Płock, wrzesień 2024

ZLECENIODAWCA:  
Akademia Mazowiecka  
Pl. Dąbrowskiego 2,  
09-402 Płock

**EKSPERTYZA**  
dotycząca określenia przyczyn uszkodzeń ścian klatki schodowej  
w budynku Akademii Mazowieckiej w Płocku przy ul. Gałczyńskiego 28  
wraz z propozycją napraw

*Fot. 3. Fragment filara prawego, z którego odpadła warstwa zaprawy*

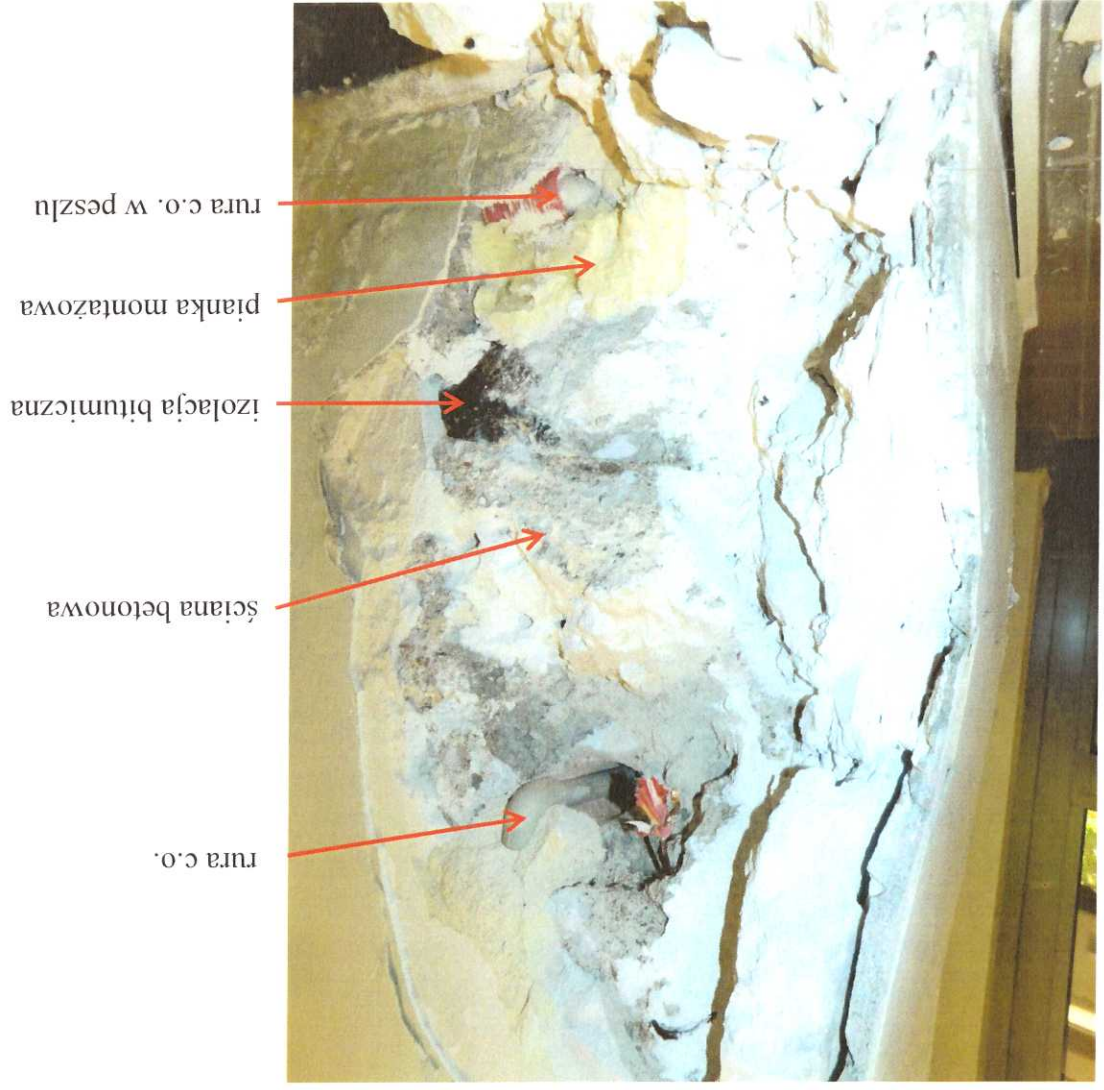
2. W filarze po prawej stronie od klatki schodowej wykonane zostały przelotowe otwory na rury centralnego ogrzewania. Większe otwory wypełnione zostały pianką montażową (fot. 3). Na fragmencie odsłoniętej ściany betonowej widoczna jest izolacja bitumiczna – ściana piwnic przed przebudową miała kontakt z gruntem.

1. Przyczyną powstania pęknięć i odspojenia fragmentów filara w piwnicy było wykonanie zbyt dużego otworu na drzwi w betonowej ścianie piwnic. Ubityki uzupełniono zaprawą wapienną o grubości nawet kilkunastu centymetrów. Ponadto w filarze wykonywano duże otwory na rury c.o. Otwory uzupełnione zostały pianką montażową (fot. 3). Nadmierne zawilgocenie dolnej części filara spowodowało pęcznienie zapraw i w efekcie ich odpadanie.

1. Ze względu na przeciążenie filara, przed przystąpieniem do napraw należy podstępować nadproże nad otworem za pomocą minimum czterech kantówek 14/14.
2. Usunąć odspojone fragmenty filara do nieuszkodzonego betonu. Usunąć tynki z filara i oczyścić powierzchnię betonu. Należy zachować ostrożność, aby nie uszkodzić rur centralnego ogrzewania przechodzących przez filar.

7. Zabetonować filar do poziomu deskowania betonem klasy minimum C25/30 o konsystencji półciekłej. Alternatywnie można zastosować zaprawę montażową CX15.

8. Po związaniu mieszanek uzupełnić deskowanie do poziomu spodu nadproża i dobetonować pozostałą część stosując zaprawę montażową CX15. Mieszankę wprowadzać od strony piwnic budynku, gdzie deskowanie nie przylega do ściany i stropu).

Fot. 4. Pęknięcie filara lewego oraz krawędzi nadproża na 2 piętrze budynku

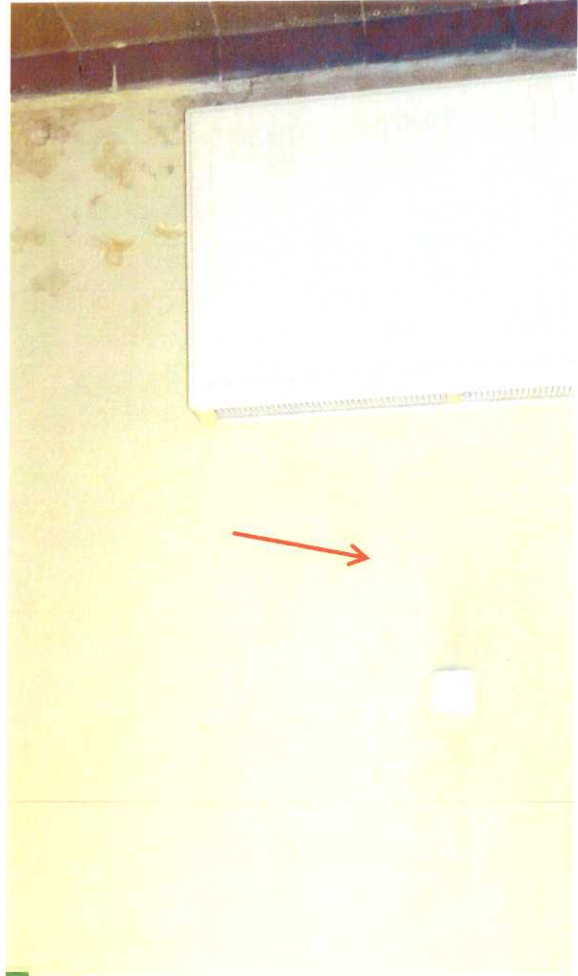
2. Przyczyną zarysowań na styku ścian klatki schodowej i ścian budynku (fot. 5) jest zamaskowanie zaprawą szczeliny dylatacyjnej, która zawsze powstaje na styku istniejącej i dobudowanej części budynku. Szczeliny tej nie da się skutecznie zamaskować przez wypełnienie zaprawą i pokrycie gładzią. Lokalizację zarysowań na styku dobudowanej klatki schodowej pokazano na rysunku 1 w załączniku I.

1. Skuć spękane i odspojone tynki przy dylatacjach.

2. Pogłębić szczelinę dylatacyjną do ok. 10cm.

3. Uzupełnić tynki pozostawiając otwartą szczelinę dylatacyjną.

4. Do ścian klatki schodowej i stropów przykleić listwy elewacyjne ze styropianu 2x12,5cm (lub podobne) wzmocnione wyprawą klejową i siatką z włókna szklanego.

Fot. 7. Zarysowania schodkowe w ścianie II piętra

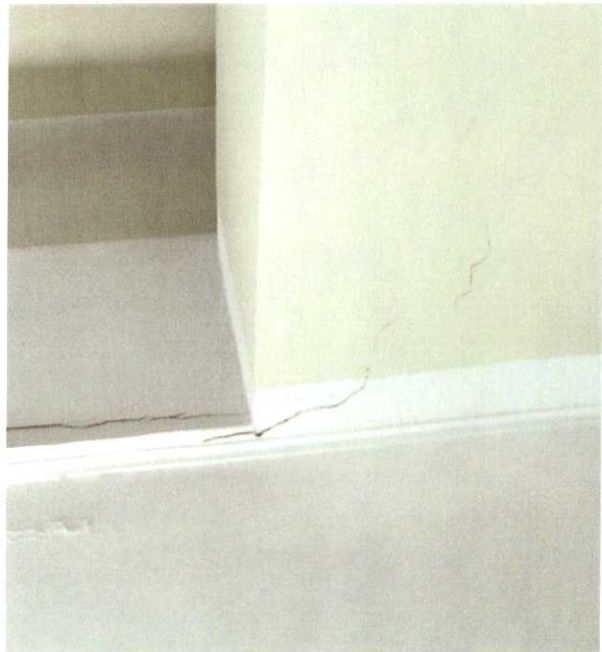
3. Schodkowe rysy w ścianie klatki schodowej piwnic (fot. 6) powstały w wyniku nierównomiernego osiadczenia ściany budynku.
4. Schodkowe rysy w ścianie klatki schodowej II piętra (fot. 7) powstały w wyniku odkształcenia termicznego płyty stropodachu. Płyta rozszerzając się w wyniku nagrzania słonecznym „pociągnęła” górną część ściany.
